# **Aeroporto di Milano Malpensa**

## **Masterplan aeroportuale 2035**

### **Risposta alle richieste di integrazioni e approfondimenti**

*RICHIESTE REGIONE PIEMONTE*

**Figura 3 Alternative del settore cargo**

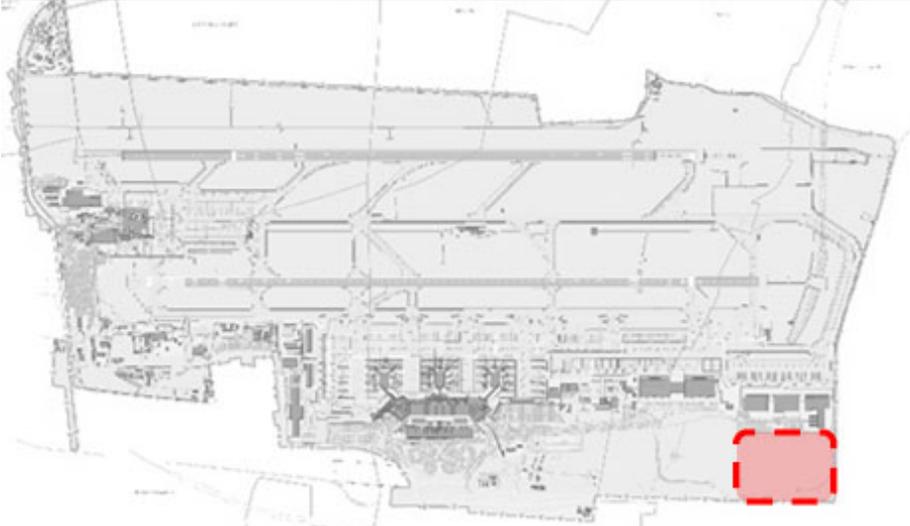
*Manca un'analisi delle alternative che tenga in considerazione, non esclusivamente gli aspetti operativi ed economici, ma che valuti anche le ricadute ambientali ed elementi fondamentali come la perdita di servizi ecosistemici, a fronte della evidente perdita di componenti naturali data dall'utilizzo di aree nuove esterne al sedime, e la loro funzione mitigativa che, in ottica di medio lungo periodo, possono avere (rispetto ad esempio al tema dei cambiamenti climatici) un interesse non certo esclusivamente locale. In particolare, si evidenzia che la soluzione interna al sedime (soluzione 2) in area già infrastrutturata, e scartata dal Proponente in quanto potenzialmente utilizzabile per un futuro potenziamento delle infrastrutture di volo (terza pista) non sia giustificabile a fronte di assenza di garanzie realizzative e a scapito di un'ulteriore sottrazione di aree naturali*

Si specifica che in tale sede, sono state considerate le sole alternative 2A e 4A, in quanto rappresentano ipotesi incrementali di quelle 2 e 4, sviluppate al fine di rispondere alle esigenze di carattere tecnico legate al perseguimento degli obiettivi in capo al Masterplan aeroportuale.

Per tali due alternative, nelle tabelle che seguono sono riportate rispettivamente le principali criticità che hanno ostacolato la scelta di dette alternative come soluzione preferenziale.

Per entrambe le alternative si evidenzia come uno dei principali deterrenti alla scelta di dette soluzioni sia riconducibile al mancato soddisfacimento dei fabbisogni previsti, nonché la necessità di acquisire territori esterni al sedime per la configurazione della alternativa 4A.

In conclusione, è possibile affermare che l'Alternativa 7, contemperando il soddisfacimento di entrambe le categorie di criteri di confronto, ossia risultando preferibile sia sotto il profilo tecnico che rispetto a quello ambientale, è con tutta evidenza quella preferibile.

**Figura 4 Stralcio SINCA.T02 "Operatività dell'Aeroporto: rotte, quote di volo degli aeromobili e ripartizione del traffico"**

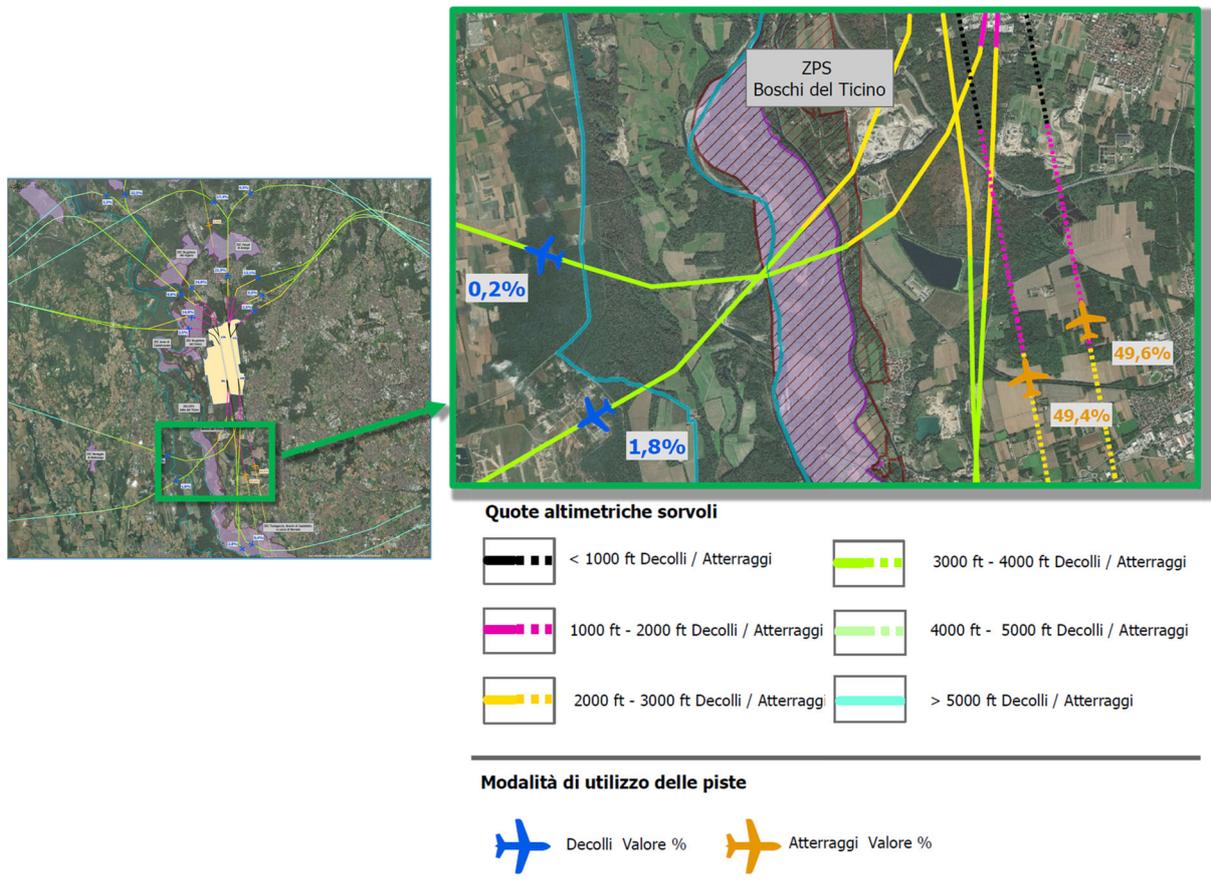
*Manca una descrizione di dettaglio delle traiettorie di atterraggio e di decollo, nonché di una chiara ripartizione dei voli tra le diverse rotte degli aeromobili, corredato di un dettaglio cartografico che permetta di apprezzarne lo sviluppo in termini di area vasta e che sia funzionale ad una corretta valutazione degli impatti sul territorio della Regione Piemonte in termini di impatto acustico, qualità dell'aria ed ecosistemi. L'analisi dovrà essere corredata di un dettaglio cartografico che permetta di apprezzare lo sviluppo in termini di area vasta e che sia funzionale ad una corretta valutazione degli impatti sugli habitat presenti nei Siti Natura2000 in termini di impatto acustico, qualità dell'aria ed ecosistemi.*

In particolare al fine di procedere con l'adeguata analisi degli impatti, si evidenzia che nell'ambito dello Studio di Incidenza è stato predisposto lo specifico allegato grafico SINCA.T02 "Operatività dell'Aeroporto: rotte, quote di volo degli aeromobili e ripartizione del traffico" allegato allo Studio di Incidenza nel quale sono riportate le traiettorie di

atterraggio/decollo, è la ripartizione dei voli tra le diverse rotte degli aeromobili, in relazione ai siti Rete Natura 2000 presenti nell'area di studio.

Di seguito se ne riporta uno stralcio.

**Figura 6** Quantificazione complessiva delle aree per tipologia di intervento

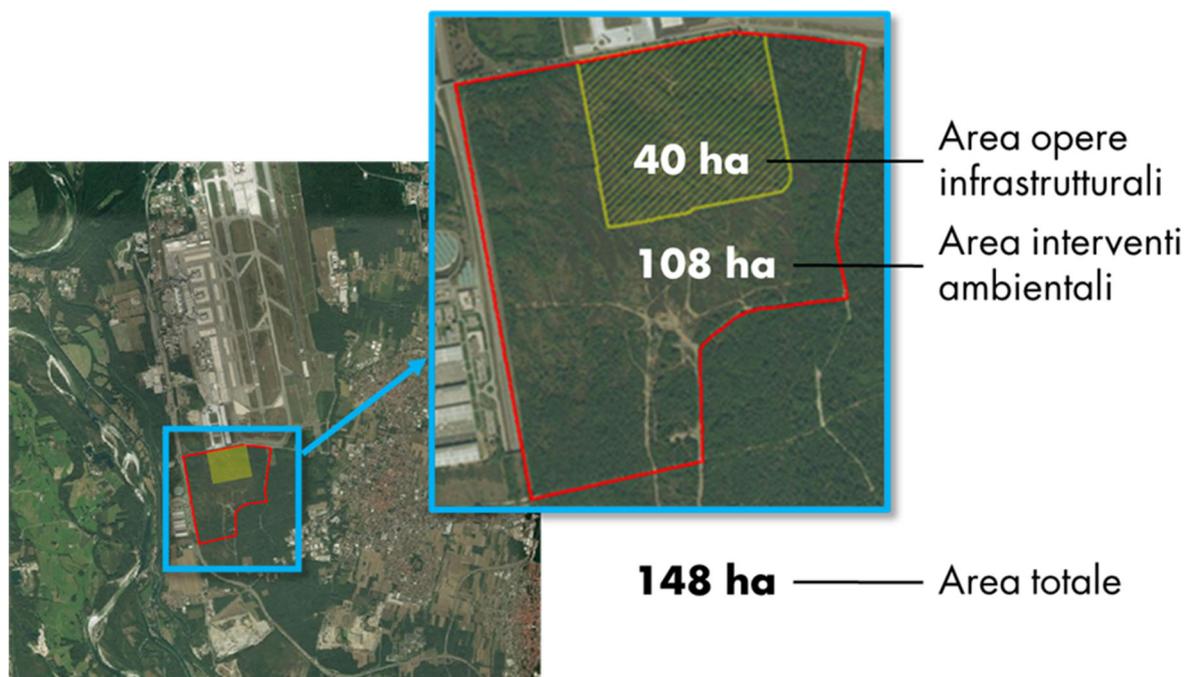
*Mancano valutazioni sul rischio di perdita di habitat, frammentazione e isolamento, derivante dagli effetti di trasformazione da habitat naturale ad ambiente antropizzato dell'area interferita dalle nuove opere aeroportuali, oltre ad indicazioni in merito agli effetti potenziali sulla rete ecologica sovra-regionale Lombardo Piemontese, con specifico riferimento alla rete ecologica della provincia di Novara. alla tavola "SIA\_T19 Carta delle reti ecologiche Regionali" che rappresenti anche la Rete Ecologica della Provincia di Novara.*

A mitigare l'effetto della perdita di habitat derivante dal progetto, sono stati previsti una serie di interventi di diverso tipo, che hanno proprio la funzione di recuperare gli habitat degradati esistenti, quale ad esempio la brughiera, ricostituire nuovi habitat e riqualificare soprassuoli forestali. In particolare si evidenzia, sempre al fine di valutare la potenziale perdita di

habitat, che l'ambito oggetto degli interventi a valenza ambientale è di circa 110 ha, mentre l'estensione delle opere infrastrutturali in progetto è di circa 40 ettari.
